SERVICE INSTRUCTION

LAUFENDE MODIFIKATIONEN BEI ROTAX® 2-TAKT UL FLUGMOTOREN SI-2ST-004 R1

Laufende Modifikationen bei ROTAX® 2-Takt UL Flugmotoren.

Ansicht: **Drehschiebertrieb 582 UL**
Bild: 1 und 2

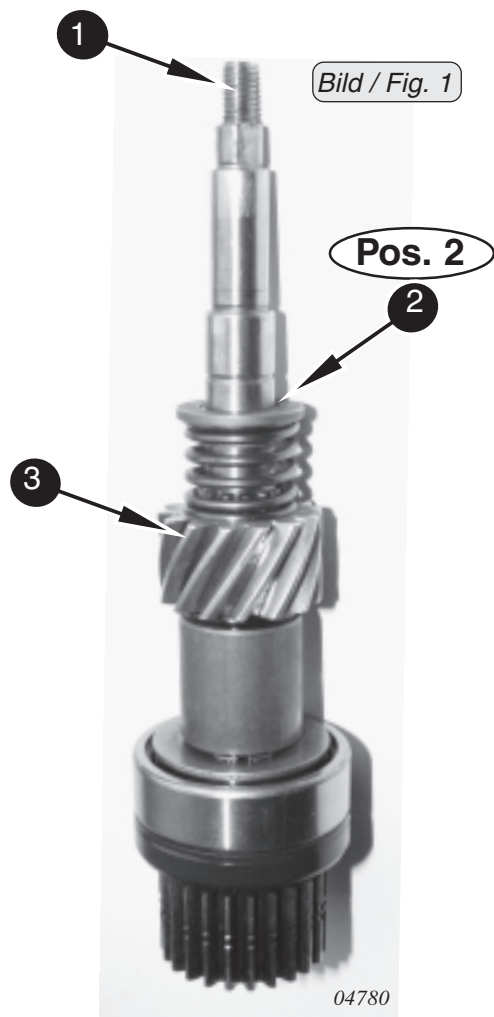
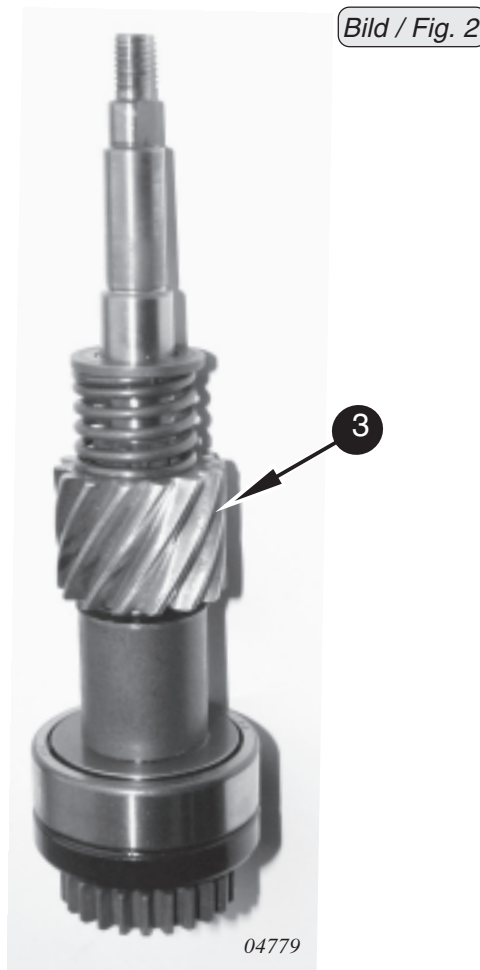
3.1) Einführung einer neuen Drehschieberwellenbaugruppe mit ROTAX[®] Motor Type 582 UL mod. 99

Durch Teilevereinheitlichung wurde mit dem Motor 582 UL mod. 99 eine neue Drehschieberwellenbaugruppe eingeführt.

Die neue Drehschieberwelle (1) TNr. 837243 hat zwei Einstiche zum fixieren der Drehschieberrad-Komponenten.

- **ACHTUNG:** Beim Zusammenbau der Drehschieberwellen-Komponenten ist darauf zu achten, dass der Sicherungsring (2) TNr. 845160 im zweiten Einstich der Drehschieberwelle (dies ergibt eine größere Vorspannung des Drehschieberrads (3)) montiert wird. An der ersten Position, welche für andere Motortypen in Verwendung steht, wird kein Ring eingelegt!
- ◆ **HINWEIS:** Für detaillierte Teilezusammenstellung der Drehschieberwellenkomponenten siehe letztgültigen Ersatzteilkatalog der jeweiligen Motortype.

Bild / Fig. 3

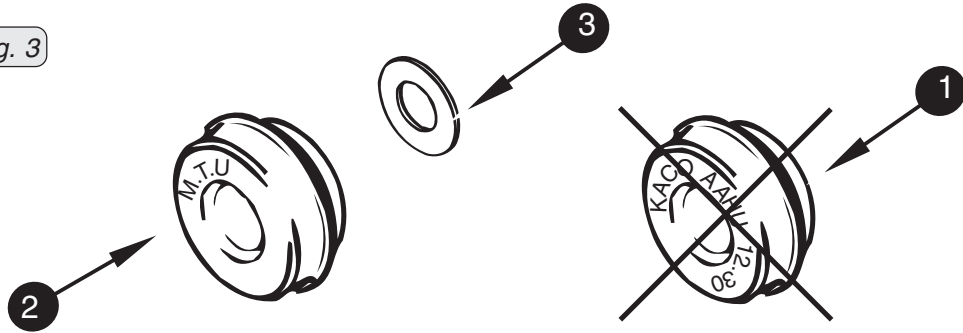
3.2) Einführung einer neuen Gleitringdichtung mit Ausgleichsscheibe bei ROTAX[®] Motor Type 618 UL

Aufgrund Weiterentwicklung und Teilevereinheitlichung wurde die Gleitringdichtung (1) TNr. 850940 durch die Gleitringdichtung (2) TNr. 850942 mit einer zusätzlichen Ausgleichsscheibe (3) TNr. 944382, eingeführt.

- **ACHTUNG:** Die neue Gleitringdichtung (2) muss aufgrund des kürzeren Aufbaus zusammen mit der Ausgleichsscheibe (3) verbaut werden.
- ◆ **HINWEIS:** Für detaillierte Teilezusammenstellung der Drehschieberwellenkomponenten siehe letztgültigen Ersatzteilkatalog der jeweiligen Motortype.

Bild / Fig. 4

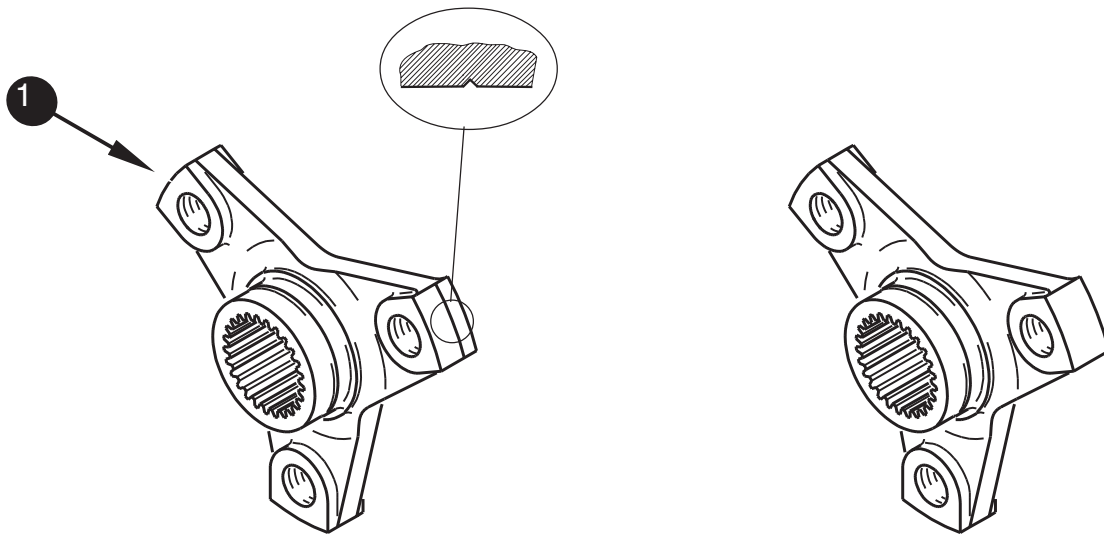
3.3) Neue Dichtungsbauteile beim Untersetzungsgetriebe Type „C“ und „E“

Durch kontinuierlicher Verbesserung wurde bei der Getriebeabdichtung eine neue Kombination zwischen Kupplungsflansch (1) TNr. 958971 und WD-Ring (2) TNr. 950084, eingeführt.

■ **ACHTUNG:** Alte- und neue Ausführung dürfen nicht gemischt verbaut werden. D.h. der neue Kupplungsflansch (1) (mit Erkennungsrille) darf nur gemeinsam mit dem neuen WD-Ring (2) TNr. 950084 verbaut werden.

◆ **HINWEIS:** Ab einschließlich Produktionscode O6 wurden die neuen Dichtungsbauteile serienmäßig eingeführt. Die Dichtungssätze für das Untersetzungsgetriebe Type „C“ und „E“ enthalten ausschließlich den neuen WD-Ring (2) TNr. 950084.

Bild / Fig 5

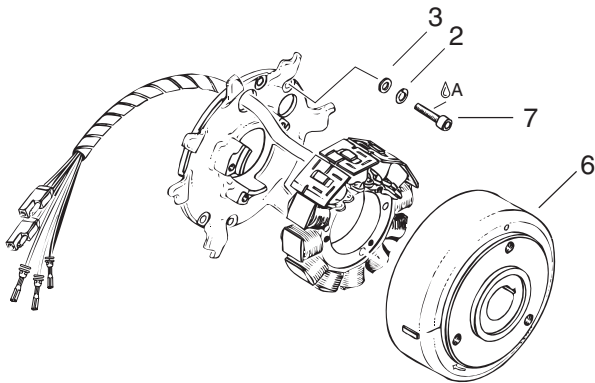
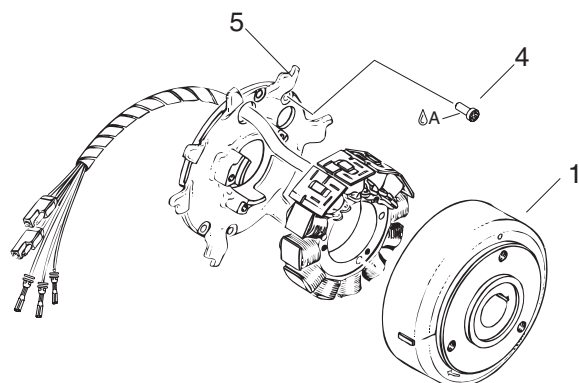
3.4) Einführung eines neuen Magnetrades bei ROTAX[®] Motortype 447 UL, 503 UL und 582 UL mod.90/ 99

Aufgrund kontinuierlicher Weiterentwicklung und Vereinheitlichung wurde ein neues Magnetrad TNr. 996822 (1) eingeführt.

- durch die Einführung eines neuen Magnetrades mit verdeckten Magneten und daraus resultierender höherer Einbauhöhe von ca. 3 mm entfallen die Scheiben (2) und Federringe (3).
- neue Torx-Schrauben M5x16 (4) zur Befestigung der Ankerplatte (5).

■ **ACHTUNG:** Bei Magnetrad Ausführung neu TNr. 996822 (1) muss die neue Torx-Schraube (4) verwendet werden (Anzugsdrehmoment 6 Nm). Bei der bisherigen Magnetrad Ausführung (6) kann sowohl die bisherige Zyl.Schraube (7) als auch die neue Torx-Schraube (4) zur Befestigung der Ankerplatte verwendet werden.

◆ **HINWEIS:** Aufgrund der TUFLOK Beschichtung der Torx-Zyl. Schraube ist es notwendig bei Demontage und Wiederverwendung diese von Resten der Beschichtung zu reinigen und mit LOCTITE 221 zu sichern. Alternativ dazu kann auch ein Neuteil verbaut werden.
